福井工業高専北側等擁壁改修工事

質問回答書・追加指示変更事項

独立行政法人国立高等専門学校機構
福井工業高等専門学校

工事件名：福井工業高専北側等擁壁改修工事

街灯設備移設図
S=1:100

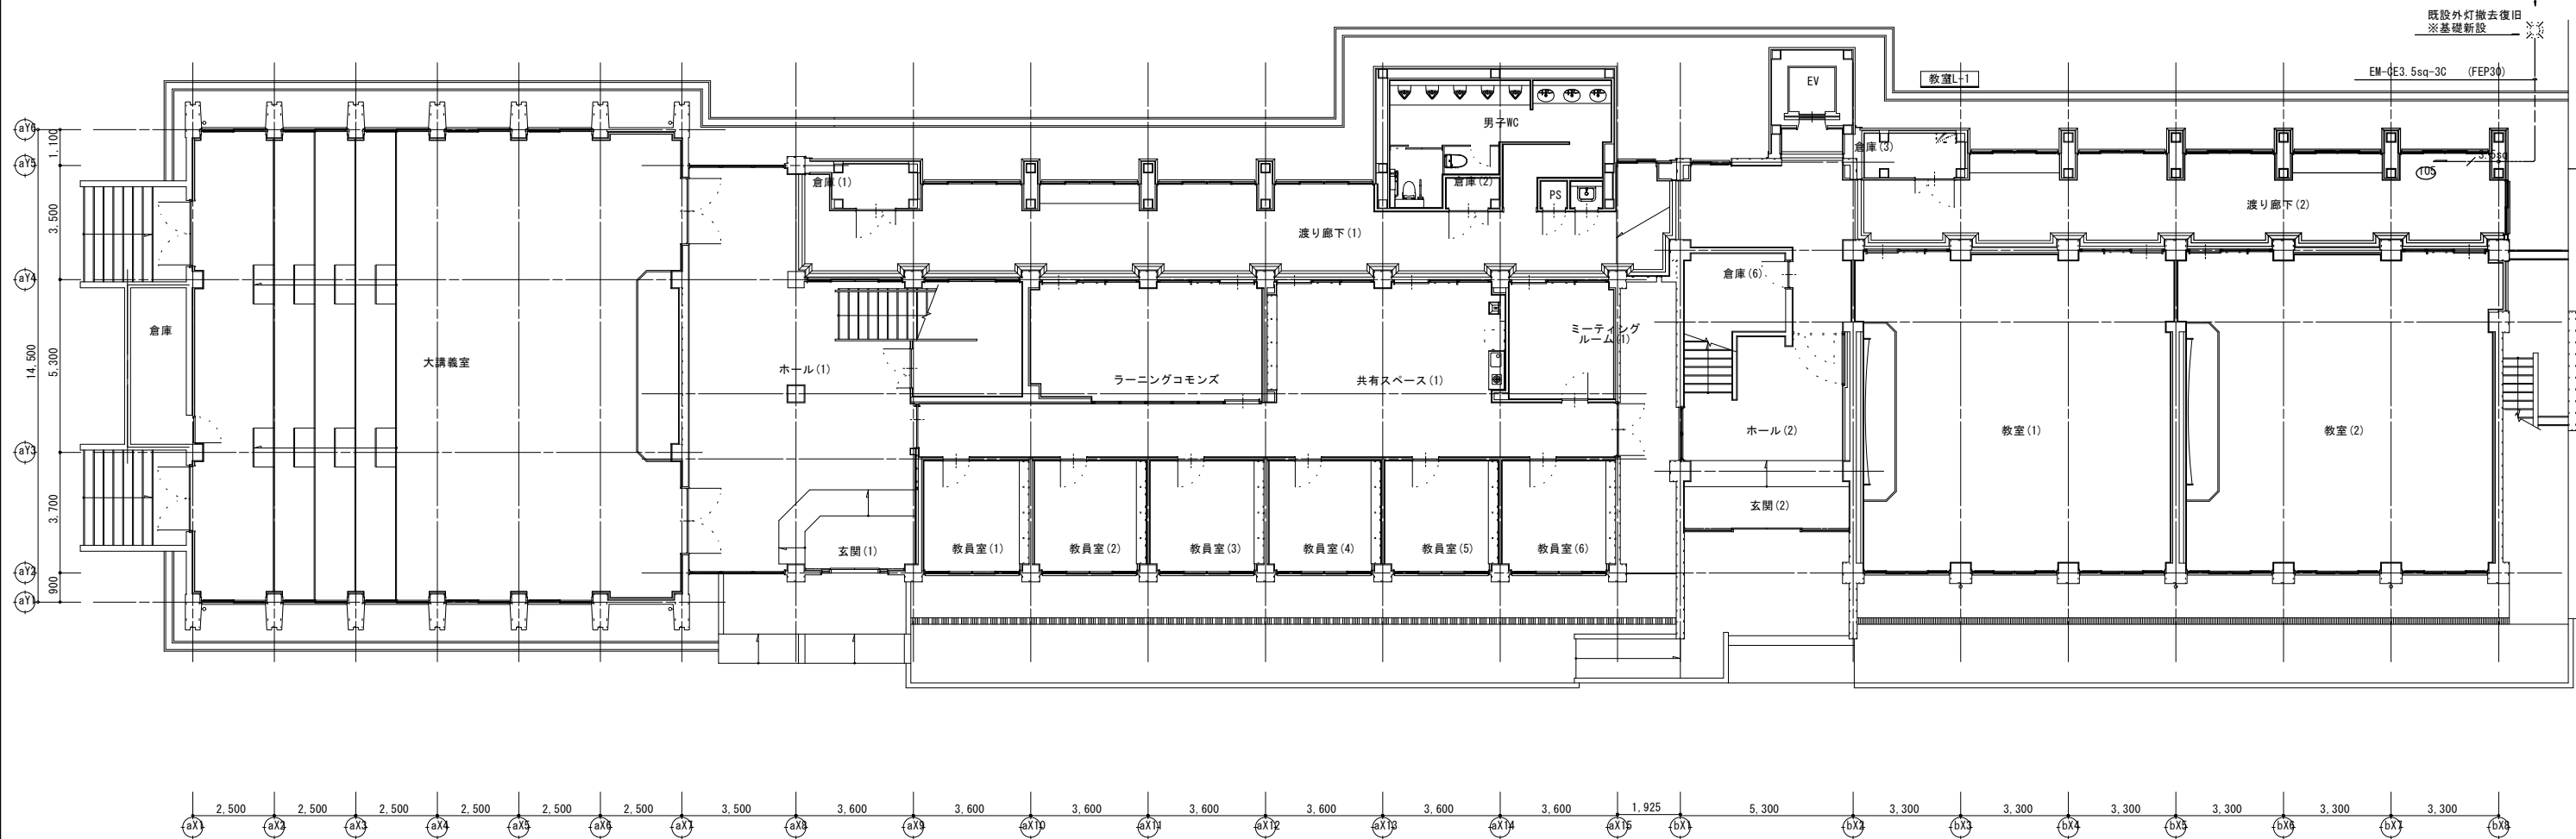
追加指示変更事項		
1、以下の設計図書の内容を変更する。		
図番	当初内容	変更内容
27	街灯設備移設 1式	取り止めとする。(図面添付)

変更箇所

街灯設備移設
N=1式
